Parc éolien communautaire de Frampton

Étude d'impact sur l'environnement déposée au Ministre du Développement durable,
de l'Environnement, de la Faune et des Parcs

Rapport complémentaire 1
Volume 3

Cette section présente les réponses de Northland Power inc. aux questions et commentaires de la Direction de l'évaluation environnementale des projets terrestres (Dossier n^o 3211-12-177 déposé le 31 janvier 2013). Afin de faciliter la compréhension de cette section, les questions et commentaires ont été retranscrits intégralement (QC, en gras) et sont suivis de leur réponse correspondante (RQC).

Vue 13 : À Frampton, sur le 7^e Rang, vers le sud-est

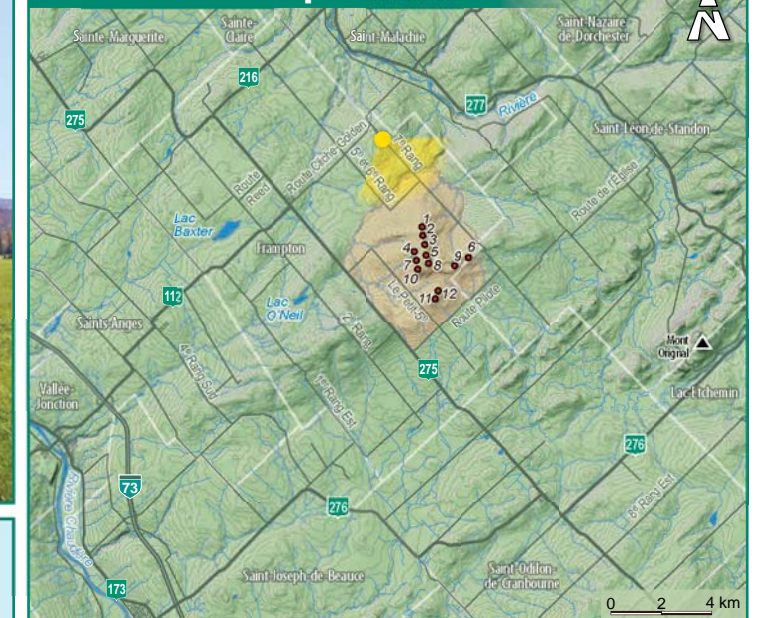
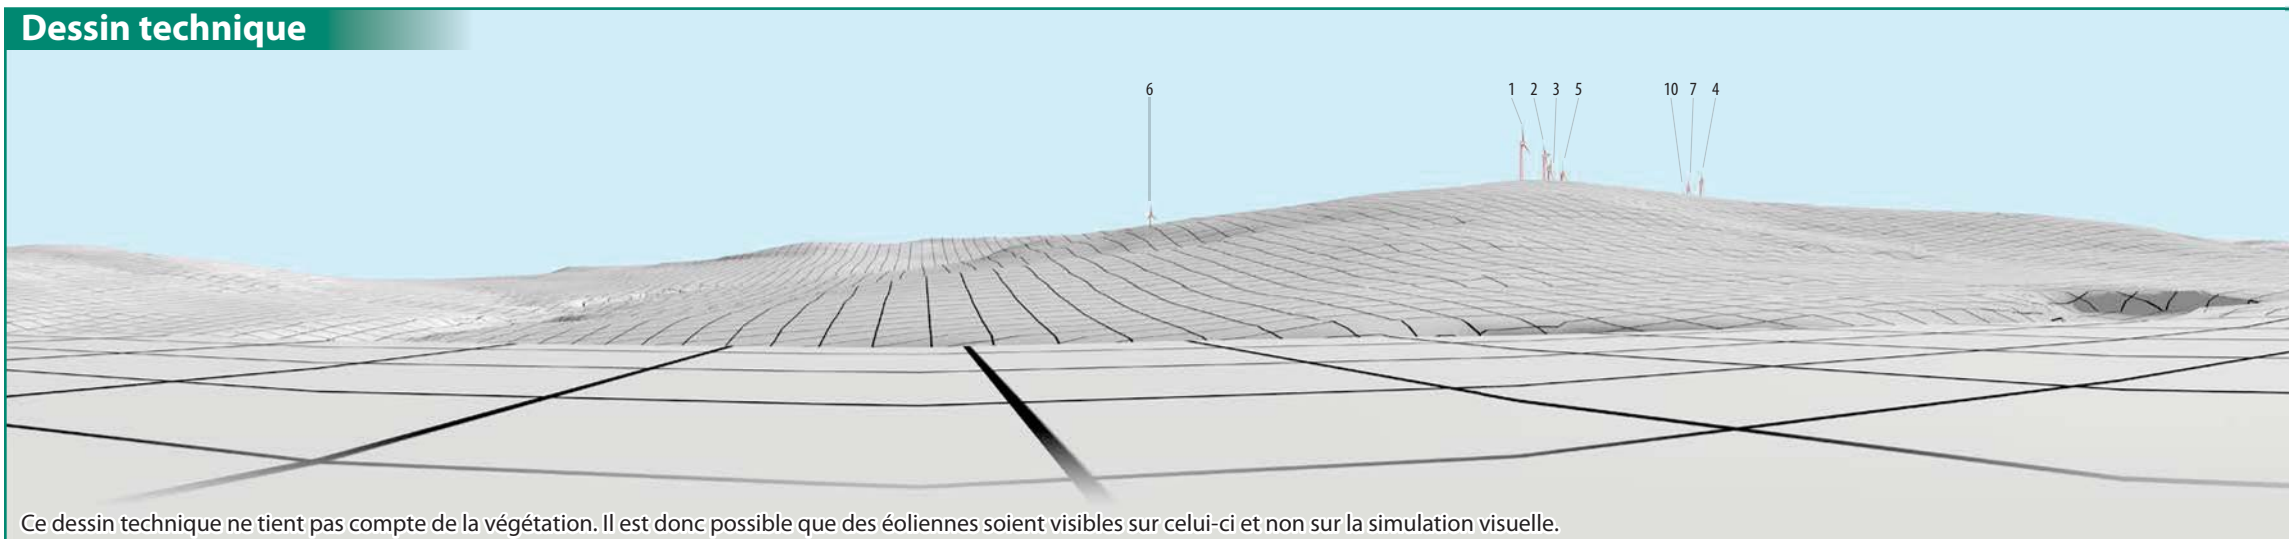
La DSP souligne l'absence de points de vue d'intérêt pour les résidants du 7^e Rang de Frampton, de même que la présence d'un seul point d'intérêt pour le rang Petit 5^e. Or, ce sont deux secteurs se trouvant parmi les plus rapprochés des sites d'implantation des éoliennes où habitent en permanence une certaine concentration d'observateurs. À notre avis, au moins trois points de vue additionnels devraient être considérés pour ces secteurs, soit deux à chacune des extrémités nord et sud du 7^e Rang près des limites de la zone d'étude, et un autre à l'extrémité sud du rang Petit 5^e pris également aux limites de la zone d'étude. Une évaluation de l'impact visuel du projet pour ces points de vue devrait être présentée et accompagnée de simulations visuelles.

À partir des lots en culture bordant le 7^e rang, au nord du domaine projeté (simulation visuelle 13), l'évaluation de l'impact visuel est jugée mineure. Malgré l'étendue du champ visuel offert, la faible concentration d'observateurs potentiels et la position des éoliennes au plan intermédiaire confirment l'attribution d'un faible degré de perception. Cette évaluation est conforme à l'importance de l'impact attribuée dans l'étude paysagère initiale pour les secteurs agraires de l'unité AF1. La simulation visuelle permet néanmoins de visualiser les transformations du paysage appréhendées.
